FG-2201-NHB-A-BA-RT30-02

RELATÓRIO TÉCNICO DE ANÁLISE E ADEQUAÇÃO DA SUFICIÊNCIA DO PLANO DE AÇÃO EMERGENCIAL DO DRS2

**AUDITORIA DE SEGURANÇA E
ESTABILIDADE DOS DEPÓSITOS DE
RESÍDUOS SÓLIDOS DRS1 E DRS2**

BARCARENA - PA

Figura 7.1 – Ilustração dos cenários de ruptura simulados (RT-3541-54-G-472)

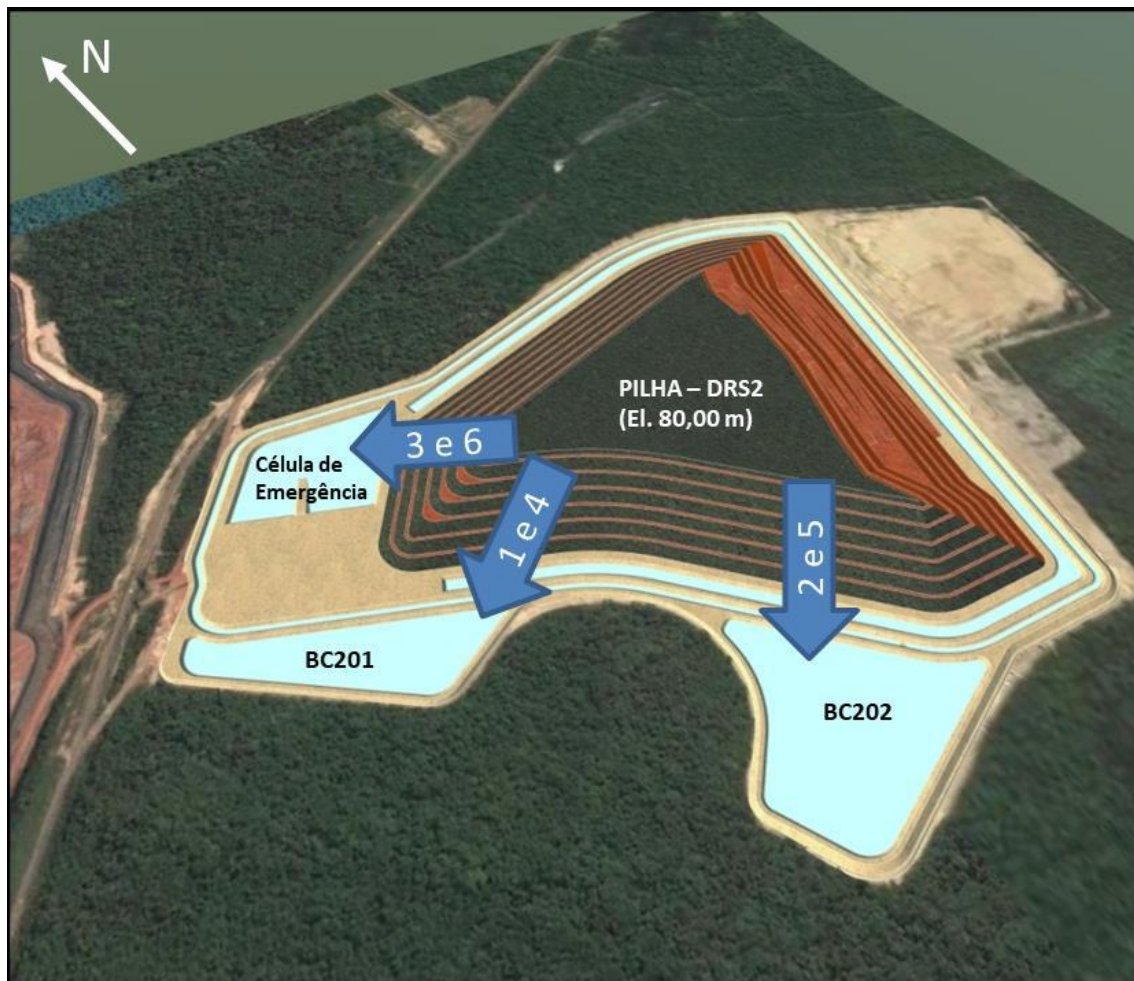
O critério de parada para a propagação hidráulica para os cenários do *Dam Break* foi definido com base na diferença entre os níveis de água provocados pela onda de ruptura e o nível de margens plenas decorrente de uma cheia natural ordinária (2,33 anos), concomitante à maré baixa. O critério de parada foi atendido quando essa diferença foi inferior que 60 centímetros. Esta altura foi adotada pois se considera que os impactos incrementais da inundação decorrente de eventual ruptura não oferecem risco de perdas de vidas humanas. Nessas condições, para cada cenário simulado é indicado na Tabela 7.2 a distância em relação a brecha da estrutura em qual foi atingido o critério de parada.

Figura 7.2 – Zona de Autossalvamento – combinação dos cenários (RT-3541-54-G-472)

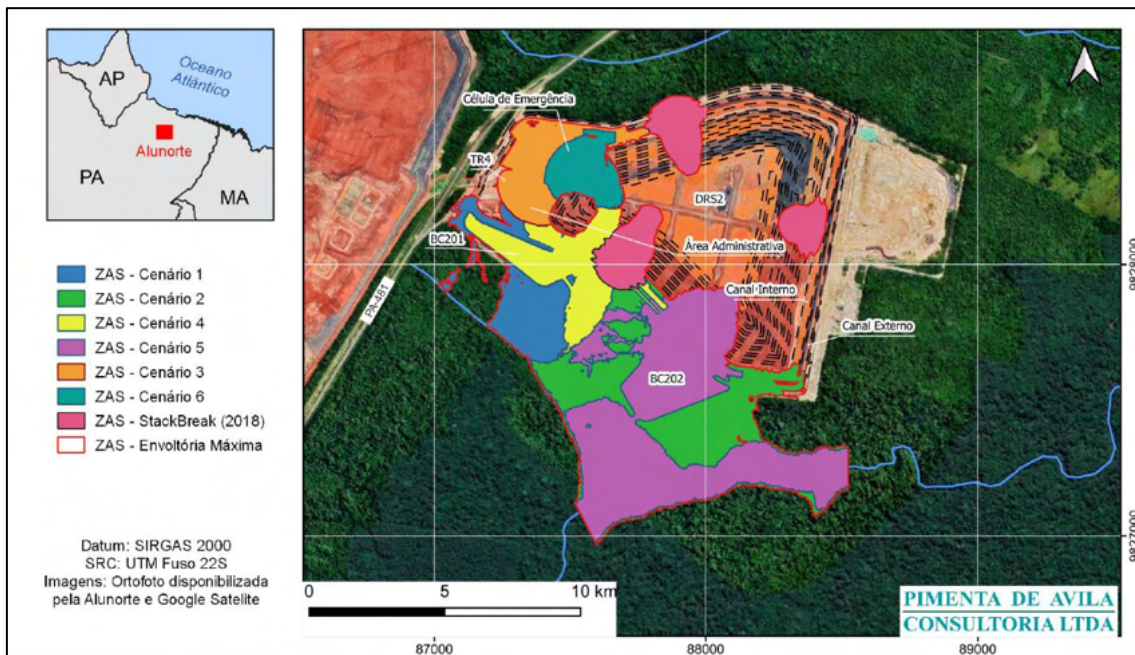
Os principais pontos impactados são a região do entorno das BC's 201 e 201, o Igarapé Tauá, a sul do DRS2, a TR4 e a área administrativa do DRS2.

Figura 7.8 – Áreas de impacto direto e indireto devido a ruptura hipotética do DRS2 conforme PAE (RT-3541-54-G-491)

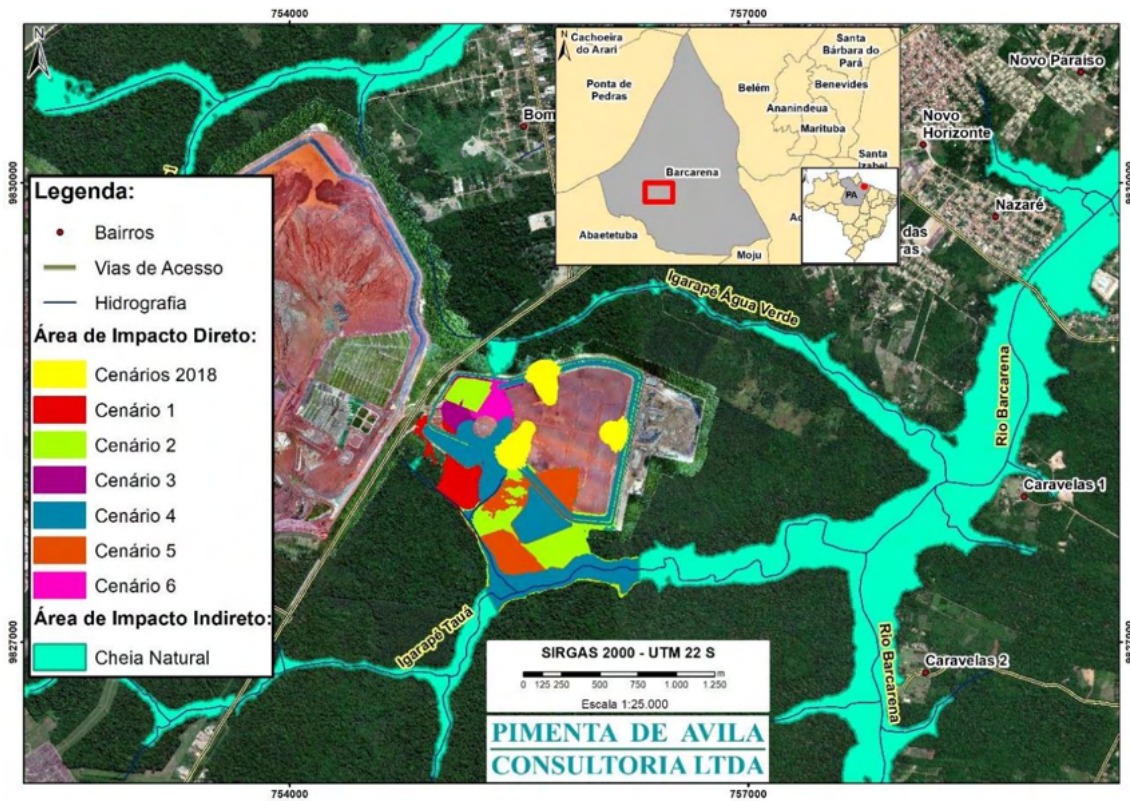
A Figura 7.8 apresentada os resultados para definição da área de impacto direto (entendida também aqui como ZAS) e a área de impacto indireto provocada pela inundação.

Os pontos vulneráveis potencialmente impactados na área de influência direta destacados pelo relatório são
